Přehledový list připomínek v lokalitě 072 / Smíchovské nádraží

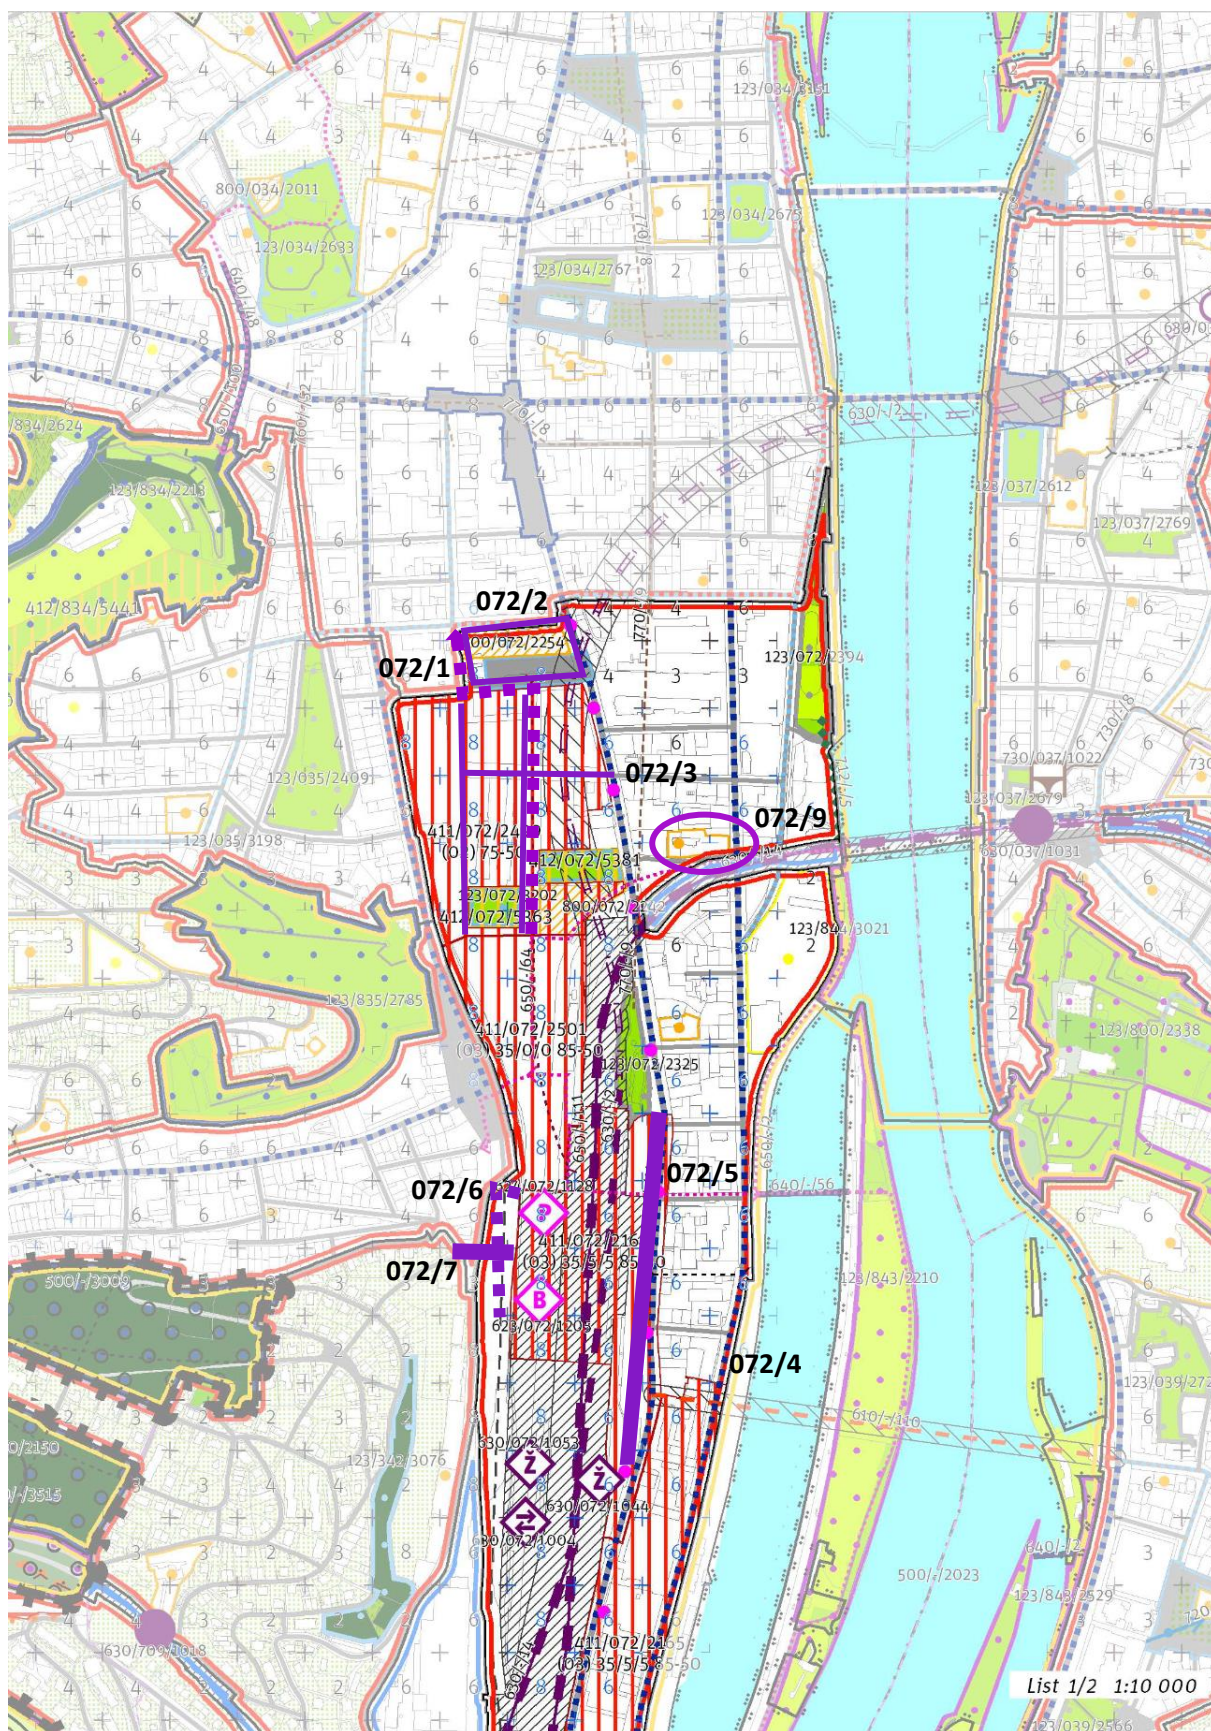
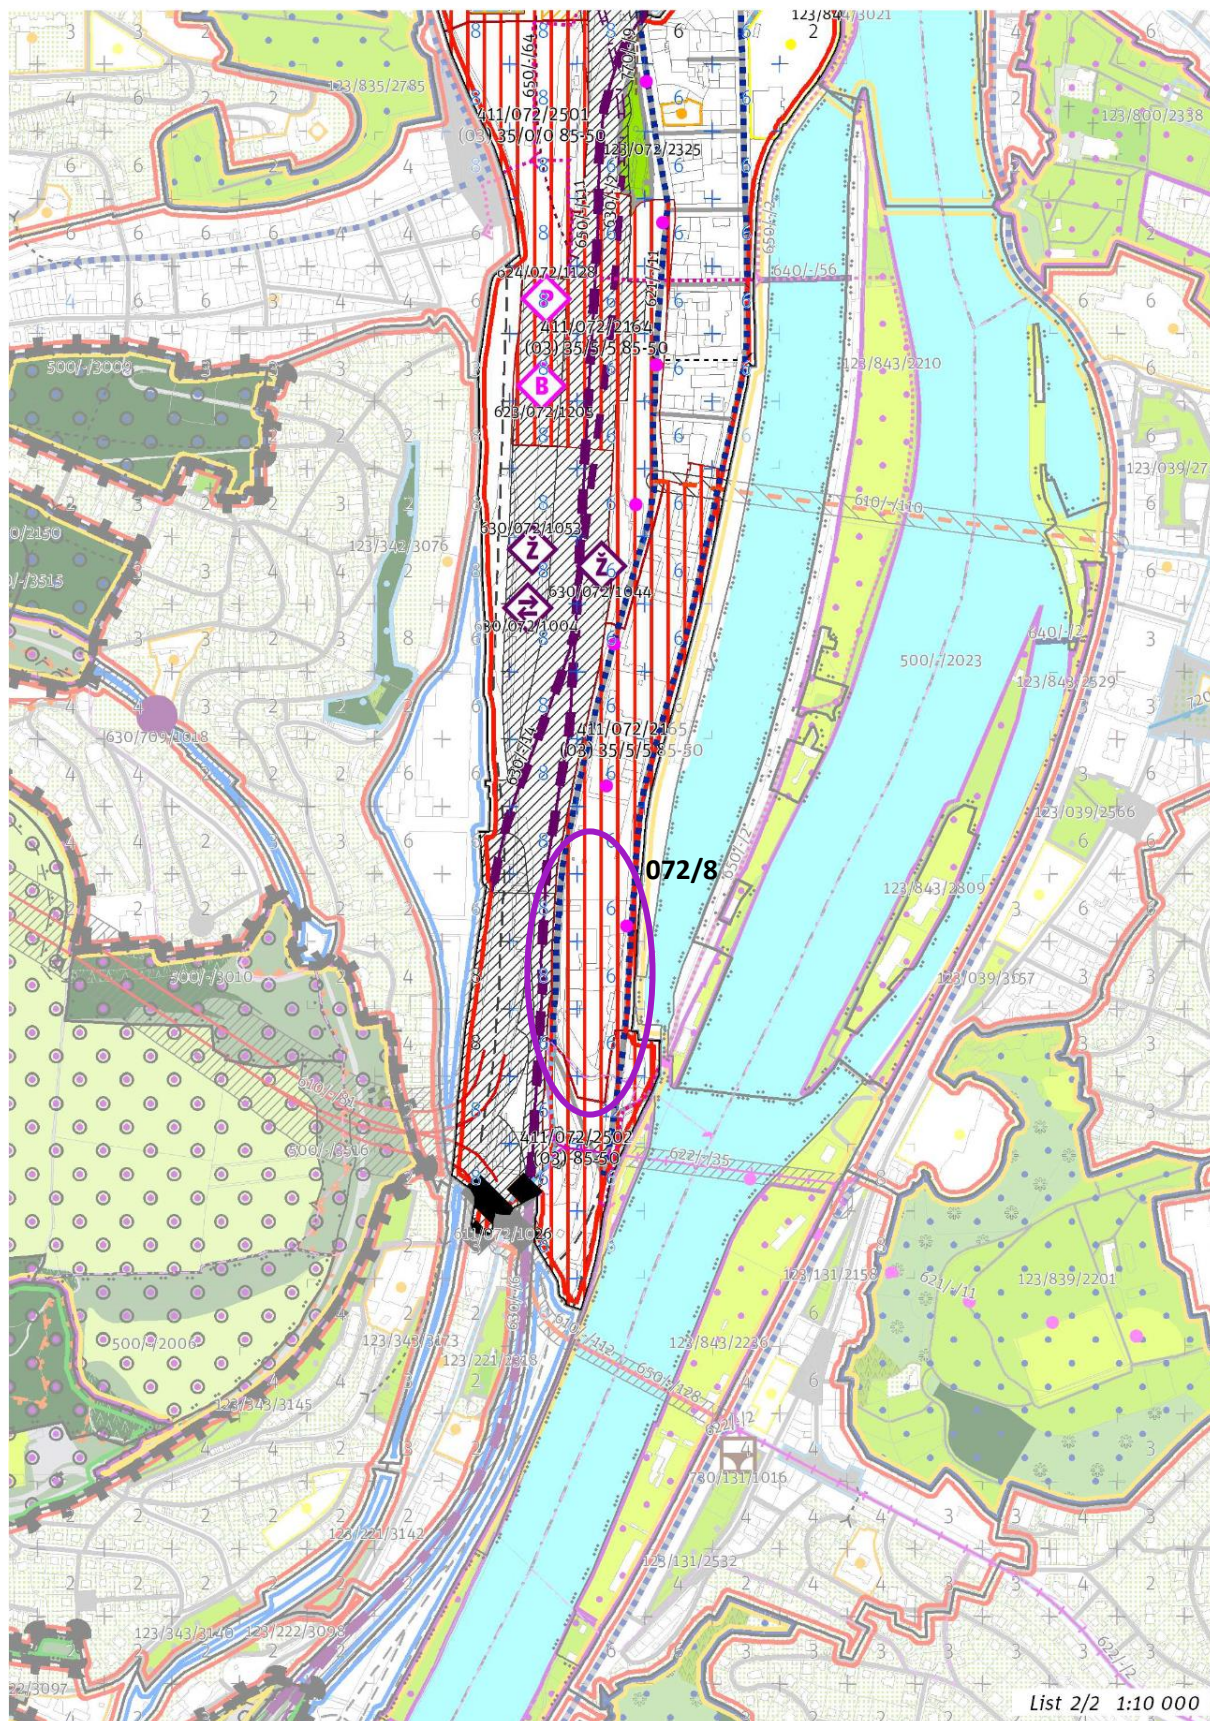
Přidat trasu cyklostezky. Tuto připomínku považuje MČ za zásadní.

Nedělit plochu přesným vymezením plochy pro veřejnou vybavenost ani pro prostor náměstí. Označit celou plochu jako náměstí s překryvnou značnou pro OV na celé ploše. Tuto připomínku považuje MČ za zásadní.

V transformační ploše 411/072/2499 zakreslit ulice Stroupežnického, Na Valentince a pěší bulvár dle urbanistické studie Smíchov City. Tuto připomínku považuje MČ za zásadní.

Územní rezervu pro Podolský most 610/-/110 vymezit jinde. Tuto připomínku považuje MČ za zásadní.

Upravit průběh části ulice Nádražní před Terminálem Smíchovské nádraží. Tuto připomínku považuje MČ za zásadní.

Přidat cyklopropojení s Terminálem Smíchovské nádraží. Tuto připomínku považuje MČ za zásadní.

Zakreslit most přes Radlickou. Tuto připomínku považuje MČ za zásadní.

Zakreslit prostorové uspořádání dle návrhu Lihovar Smíchov od Black n' Arch. Tuto připomínku považuje MČ za zásadní.

Vymezit občanskou vybavenost plochou v rozsahu dle studie MČ Praha 5 „Vnitroblok Svornosti“ (zprac. DAM architekti, s. r. o., dat. 05/2022). Tuto připomínku považuje MČ za zásadní.

Zohlednit probíhající změny ÚP SÚ HMP v území: Z 2772/00, Z 3532/28, Z 3205/14. Tuto připomínku považuje MČ za zásadní.
